### **Overzicht ontvangen zienswijzen Bestemmingsplan Repelakker III**

Betreft: schriftelijke ingediende zienswijze op het ontwerp bestemmingsplan, ontwerp besluit hogere waarde en het m.e.r. beoordelingsbesluit, Repelakker fase 3 Zeeland

Figuur 4 Maaiveldniveau

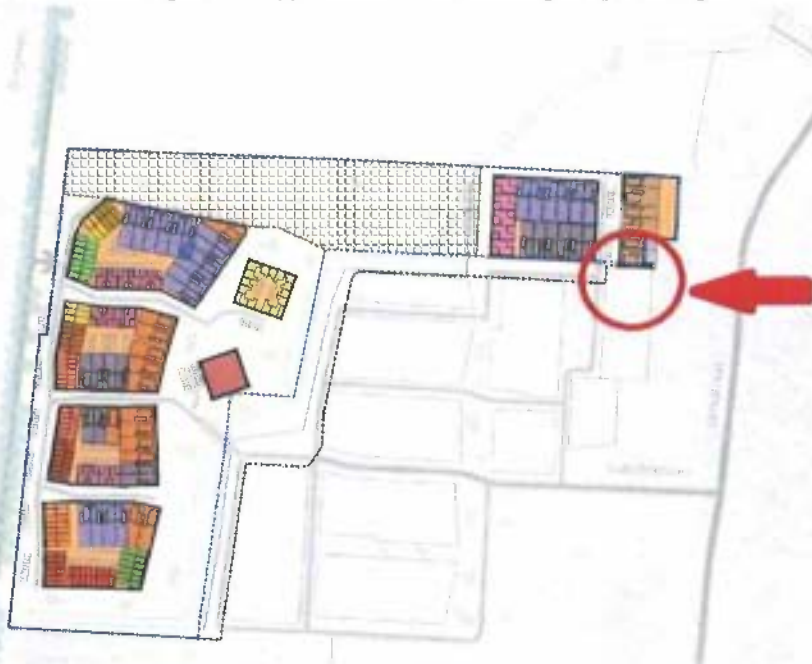
Doordat geheel fase 2 is opgehoogd is er nabij Blazoenaan 14 een hoogte verschil ontstaan tussen Fase 2 en toekomstig fase 3 van ongeveer 1,5 meter.

Zie onderstaande afbeelding in de paarse cirkel.

Wij zijn het enige perceel van fase 2 die in de toekomst hinder/last zou kunnen gaan ondervinden van dit hoogte verschil.

# Plankaart

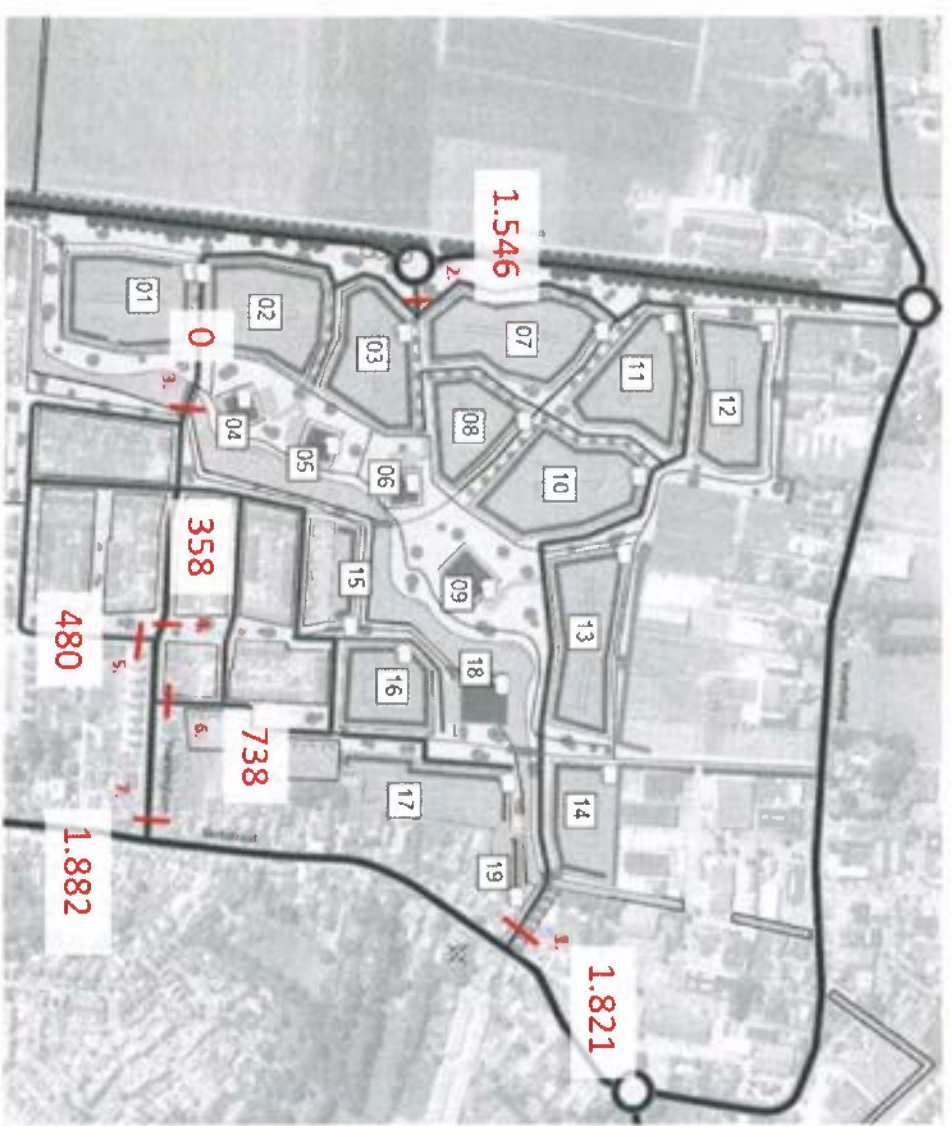
- Uitgangspunten:
- Geen verbinding tussen R1 en R3;
  - Extra verbinding tussen R2b en 'Willemsen' t.b.v. ontlasten Blazoelaan (t.b.v. verkeersgeneratie R2b en deels R2)
